伊方原発と西南日本のテクトニクス

伊方原発と中央構造線について

2016年11月2日 岡村 眞

図7 平均すべり量と震源断層長さとの関係 (檀 他, 2011)

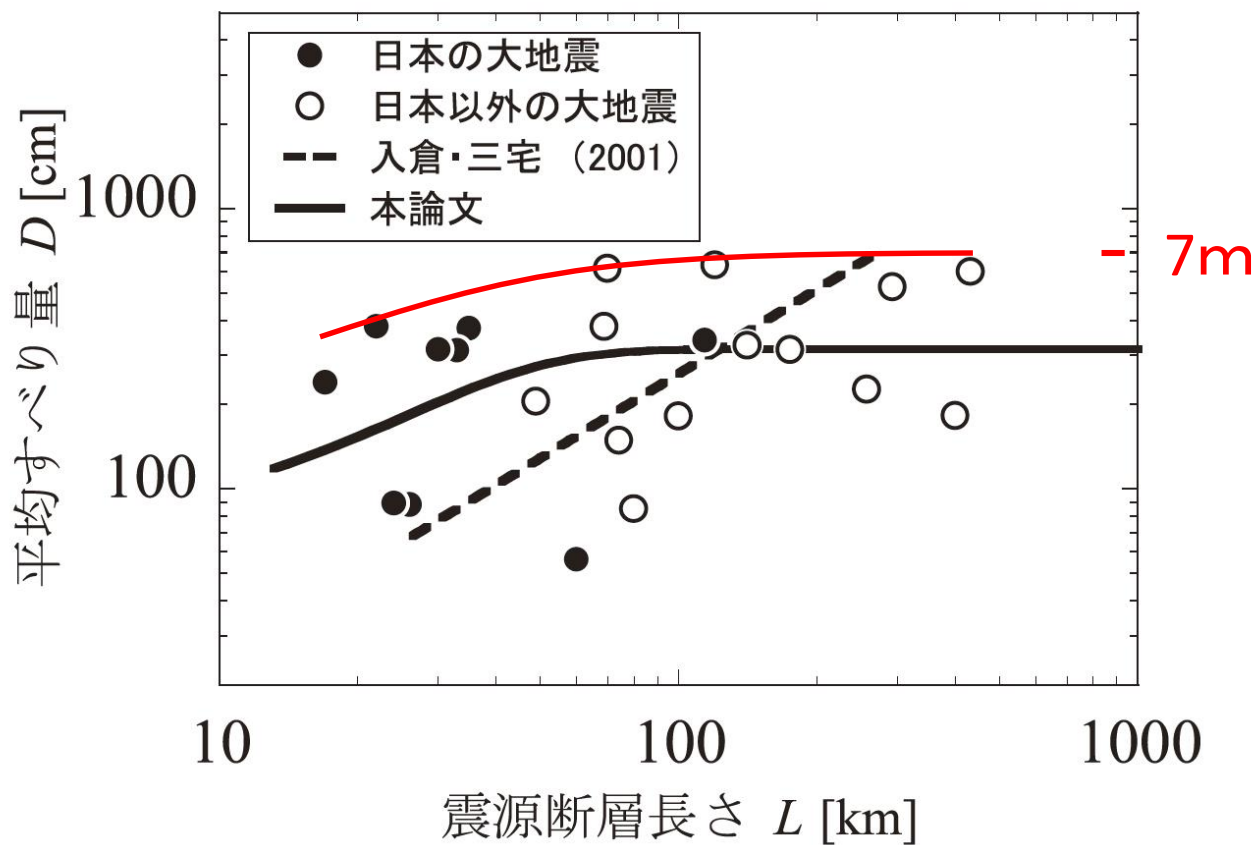
逆断層ではないので、平均的な値でよいというのは、あてはまらない。
檀ほか(2011)の論文題名は、
「長大横ずれ断層による内陸地震の平均動的応力降下量の推定と
強震動予測のためのアスペリティモデルの設定方法への応用」
つまり、横ずれ断層しか扱っていない(横ずれ断層の平均以下)。

入倉式が過小評価になるのは、主に海外のデータを使用しているためである。檀式のデータも100km以上は9個しかないが、そのなかで国内は1個(濃尾地震)だけであり、同様の問題があることは明白。

原発の安全基準として使用するのであれば、式はこれらのデータの点の上限を通るべきである(赤線)。その時のすべり量は7mとなる。しかも、経験則にもかかわらずデータが少ないことから、この赤線がもっと右上がりになることは十分想定されなければならない。
